Oggetto: Progetto Urbanistico Operativo (PUO) relativo al settore 2 del distretto di trasformazione n. 20 – Fiera – Kennedy del vigente PUC ai sensi dell'art. 51 della Legge Regionale n. 36/1997, adottato con delibera di Giunta comunale n. 393 del 30 dicembre 2019 – riscontro parere del 3 marzo 2020 (prot. MBAC-SABAP-LIG 5229) della la Soprintendenza Archeologica, Belle Arti e Paesaggio per la Città Metropolitana di Genova e le Province di Imperia, La Spezia e Savona – PEC da cofirmata Nuova Foce srl e Comune di Genova ricevuta in data odierna

PROGETTO URBANISTICO OPERATIVO
DISTRETTO N°20 - FIERA KENNEDY - SETTORE 2
Comune di Genova

Relazione Illustrativa

RELAZIONE ILLUSTRATIVA

Planimetria Generale - A.2

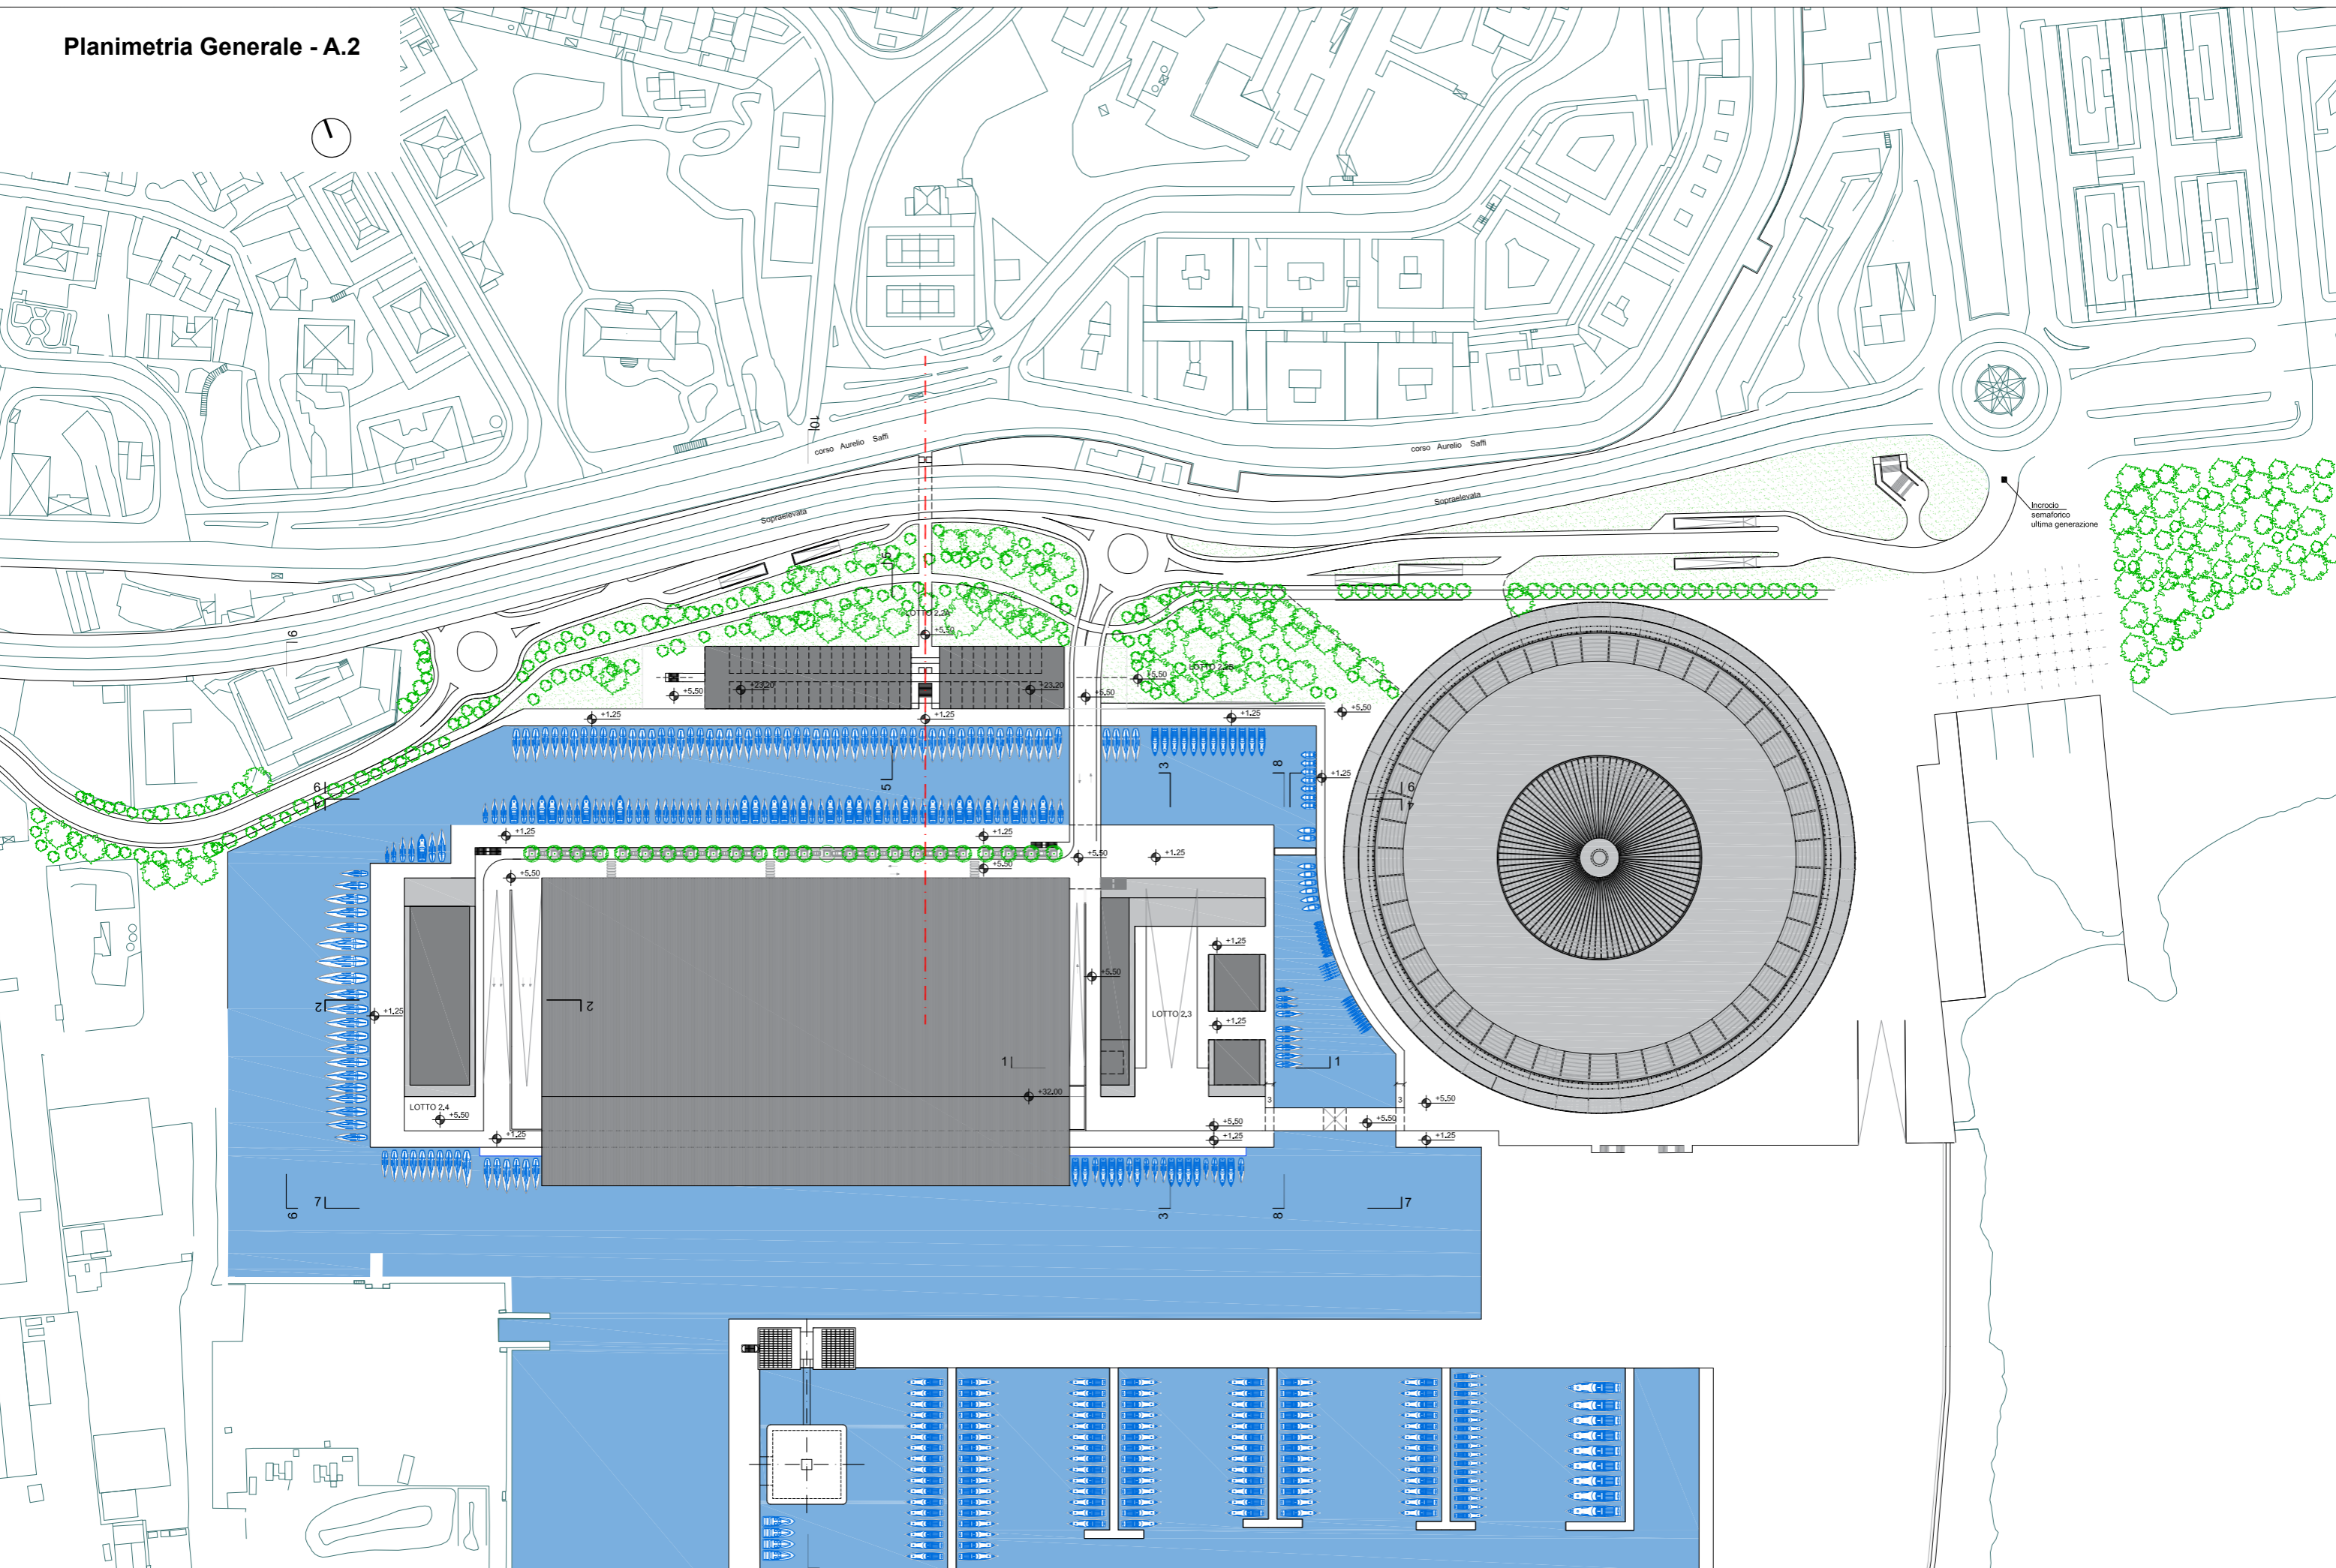
- a) “Il PUO in oggetto prevede invece una riduzione del canale con la totale eliminazione dello specchio acqueo dal perimetro del Padiglione S, è parere di questa soprintendenza che tale elemento caratterizzante non possa essere completamente eliminato ma debba essere mantenuto almeno per la porzione verso il mare e con un andamento che segua la forma curva del padiglione stesso”;

- b) “Il PUO persegue inoltre il riassetto generale dell’area attraverso la già prevista e in parte attuata demolizione di alcuni edifici (ex NIRA), il recupero di altri a nuove funzioni (Padiglione S – subcomparto 2.1) e la realizzazione di nuovi fabbricati (subcomparti 2.2a, 2.2b, 2.3, 2.4) che risultano però in numero e di dimensione maggiore rispetto a quelli inizialmente proposti. A parere della scrivente tale previsione, se attuata, potrebbe compromettere le visuali dalle vie pubbliche e la percezione dell’elemento acqua dalle stesse. Si ritiene pertanto che debba essere ridotto sensibilmente il volume previsto per il comparto 2.2b in quanto questo si colloca all’imbocco del progettato parco urbano e non consentirebbe la percezione, da questo punto, del canale e la visibilità da levante dello spazio pubblico riqualificato”.

- c) “Nel comparto 2.2a, la disposizione e la dimensione dei nuovi volumi dovrà essere più aderente a quanto previsto dal progetto donato, prevedendo un blocco più compatto e di lunghezza inferiore a quello proposto e che non superi la quota di C.so Aurelio Saffi, ossia 24 m, in modo da non incidere sulla lettura delle Mura dal mare, sulle visuali dalle vie pubbliche e dai punti di belvedere presenti in questo tratto”.

- f) “Infine, si suggerisce di ridurre l’impatto del Padiglione B con delle schermature o delle alberature poste sul retro dello stesso che interrompano e mitighino l’imponente volume esistente”.

Al fine di valorizzare lo specchio d’acqua in prossimità del Padiglione S, l’assetto del ramo est del Canale Navigabile seguirà l’andamento del fronte del Padiglione S ristrutturato – Sub Comparto 2.1 (lato sud ovest), garantendo comunque la distanza minima indispensabile per una ampia una circolazione pedonale a quota +5.50 m slm e l’accesso ai mezzi di soccorso, come indicato nella Tavola A “Planivolumetrico Generale” e nella Tavola C “Tavola illustrativa di recepimento delle indicazioni della Soprintendenza”. Questo ampliamento dell’imboccatura del canale garantirà anche dalla quota banchine +1.25 nel tratto antistante i lotti 2.2b e 2.3 una visuale più ampia dell’acqua e una panoramica ampliata, attraverso la luce del nuovo ponte di cui al successivo al punto e). L’ampliamento dell’imboccatura del canale avrà altresì l’effetto ambientale di garantire una migliore circolazione dell’acqua marina, e un ampliamento dei posti barca che

Nel sub comparto 2.2b al fine di salvaguardare le vedute e di valorizzare la componente Parco, i volumi edilizi sono stati eliminati. La possibilità di introdurre piccoli volumi ad un piano ad oggi non rappresentati in tavola, a servizio della fruizione del nuovo parco urbano, è rimessa ad una nuova valutazione della Soprintendenza.

Al fine di tutelare le vedute paesaggistiche, i volumi del comparto 2.2a sono stati accorpati e ottimizzati, prevedendo un'altezza massima dei fabbricati limitata a 24 m slm come indicato nell'elaborato B sezioni significative.

L'estensione dei fabbricati è stata quindi limitata in lunghezza come indicato nella Tavola A "Planivolumetrico Generale", al fine di salvaguardare le visuali di cui alla Tavola B "Sezioni significative" e nella Tavola C "Tavola illustrativa di recepimento delle indicazioni della Soprintendenza".

Come evidenziato nella Tavola A "Planivolumetrico generale", nella Tavola B "Sezioni" e nella tavola C "Tavola illustrativa di recepimento delle indicazioni della Soprintendenza", sul lato nord del padiglione B Nouvel, a lato della nuova strada a quota +5,50 m s.l.m., sarà prevista un'alberatura d'alto fusto quale schermo visuale del retro del padiglione stesso, in posizione compatibile con le esigenze di transito della strada, anche rispetto ai mezzi pesanti diretti al Padiglione, e dei trasporti eccezionali in occasione del Salone Nautico. Tali alberature oltre la funzione di schermatura assumeranno nei mesi estivi anche l'utilità di ombreggiatura della sottostante banchina del sub comparto 2.5, ove troveranno spazio attrezzature a servizio che potranno fruire della banchina come spazio esterno di aggregazione e incontro, creando così una nuova *promenade* per i genovesi e turisti.
